ОБЩИНА ПЛОВДИВ

В община Пловдив е постъпило запитване с вх. № 13Ф5622/18.06.2013 г. от кандидат за участие в процедура, за разяснение по документацията за участие в открита процедура за възлагане на обществена поръчка по реда на ЗОП с предмет:
„Текущ ремонт на паважни, тротоарни, калдъръмни, алейни и асфалтови настилки”

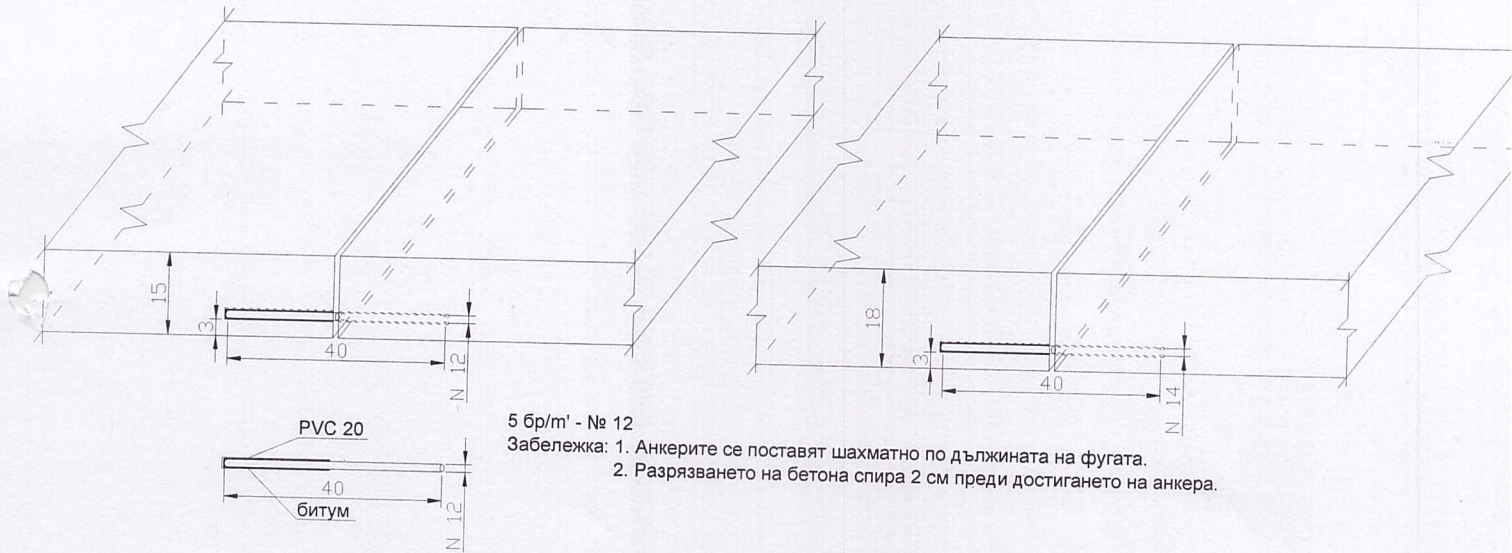
Въпрос № 1: За какви анкери под бъдещите фуги 20/25 см става въпрос?

Моля, дайте ни детайл за изпълнение или разяснение.

По въпрос № 1:
